Ideenwettbewerb für die kantonale st. gallische Land- und Hauswirtschaftl. Schule in Flawil.

Ende letzten Jahres wurde dieser auf st. gallische Architekten beschränkt gewesene Wettbewerb ausgetragen, dessen Ergebnis wir auf Seite 307 von Band LXXIV (20. Dezember 1919) mitgeteilt hatten. Wenn wir nachträglich die vier prämierten Arbeiten noch zur Kenntnis unserer Leser bringen, geschieht dies zufolge einer Anregung des Kantonsbauamtes, mit dem Hinweis auf die Eigenart der gestellten Bauaufgabe, die bei der vermehrten Bedeutung der einheimischen Urproduktion auch weitern Kreisen Interesse bieten dürfte.¹⁾ Die Schule dient im Winter dem landwirtschaftlichen, im Sommer dem hauswirtschaftlichen Unterricht, sodass Mädchen und Jünglinge nicht zu gleicher Zeit zu beherbergen sind. Der ganze Raumbedarf sollte, unter Verwendung bestehender Gebäude, in einem, höchstens zwei Gebäuden gedeckt werden. Das siebengliedrige Preisgericht, dem als Architekten angehörten: Kantonsbaumeister Ehrenspurger und Stadtbaumeister M. Müller (St. Gallen), sowie Arch. Könitzer (Worb) und Prof. R. Rittmeyer (Winterthur), hat dem Regierungsrat beantragt, die Weiterbearbeitung der Bauaufgabe dem Ver-

fasser des e

I. Preis (5000 Fr.), Entwurf Nr. 10. — Grundriss vom Erdgeschoss und Querschnitt. — 1 : 800.

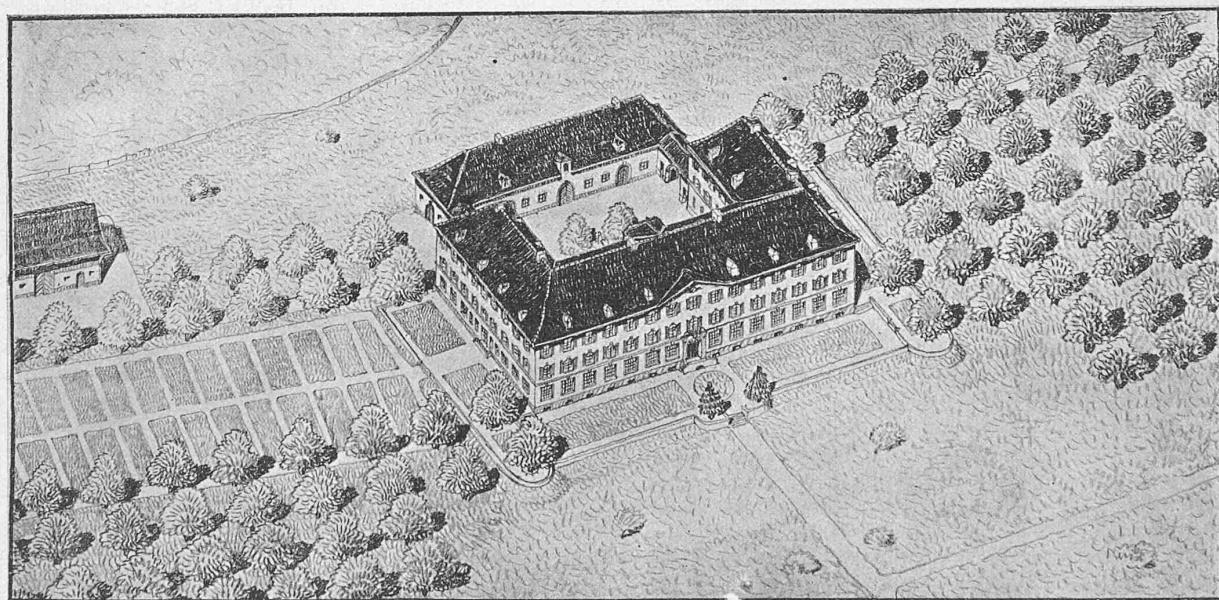
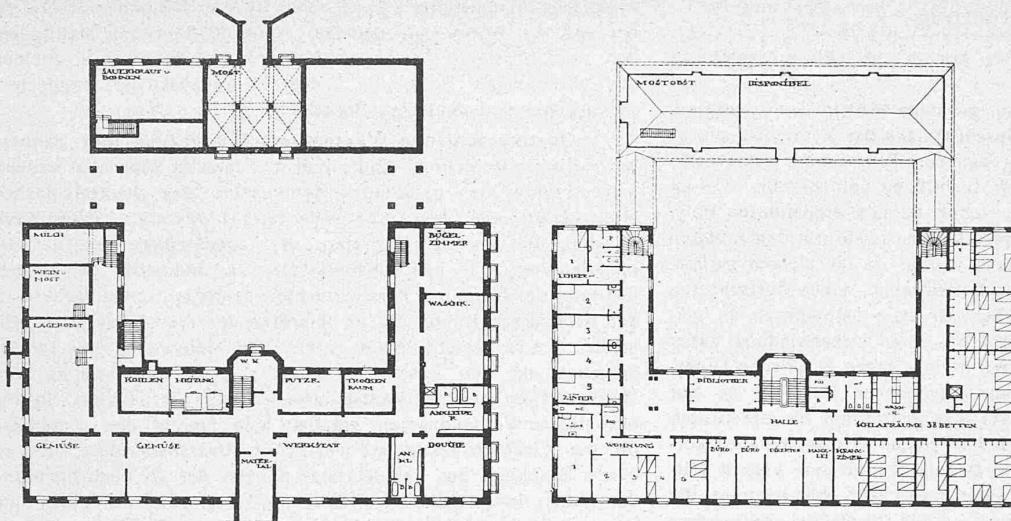
Nr. 10. „Torbogen“. Die Gesamtgebäudeanordnung ist bei diesem Projekt dadurch richtig gefunden, dass eine Hofanlage mit durchgehender Strasse ausgebildet wurde und zwar durch Stellung des Hauptgebäudes südlich und des Oekonomiegebäudes nördlich derselben. In diesem Oekonomiegebäude ist die Unterbringung aller landwirtschaftlichen Betriebsräume möglich und dadurch wird das Hauptgebäude entlastet.

In letzterem sind Haupt- und Nebentreppen praktisch und übersichtlich angeordnet, eine klare Zusammenfassung aller Hauswirtschaftsräume mit guter Verbindung zum Gemüsegarten durchgeführt und ebenso die Lehrräume richtig plaziert. Direktor und Kanzlei sollten beim Haupteingang im Parterre untergebracht sein. Die allgemeine Disposition der Schlaf- und Waschräume ist zu-

Entwurf Nr. 22.

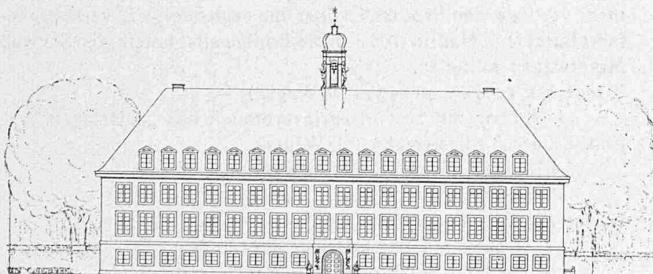
Nr. 22. „Sparsam“. Die Gruppierung des Baues um einen geschlossenen Innenhof ist dem Verfasser gut gelungen. Die Zufahrt durch die in der Hauptaxe angenommene Einfahrt und den stark fallenden Hof ist unpraktisch.

Der Eingang von der Hofseite ist zu nebensächlich und ohne Windfang ausgebildet. Der Haupteingang liegt im Kellergeschoss der Südseite, was der Gesamtsituation nicht entspricht. In den übersichtlichen Grundrisseen sind die verschiedenen Raumgruppen sehr gut zusammengefasst. Die Korridore weisen bei grosser Oekonomie schöne Raumverhältnisse auf. Haupt- und Nebentreppen sind klar und richtig disponiert. Namentlich hervorzuheben ist die praktische Anlage der Treppe im Ostflügel, die außer den Wirtschaftsräumen die Direktorwohnung, die Lehrerschlafzimmer und Diensterräume bedient. Das Zusammenfassen der Lehrerzimmer in ein Appartement in der Südostecke ist zweckmässig und die Verbindung mit dem Hauptgebäude gut. Das Krankenzimmer liegt richtig abgesondert an der Nebentreppen. — Die Architektur zeigt bei gutem Rhythmus und schönen Verhältnissen grosse Einfachheit. Zu beanstanden sind die zu eng aneinander gereihten Dachfenster und der etwas überreich geratene Dachreiter. (Schluss folgt.)
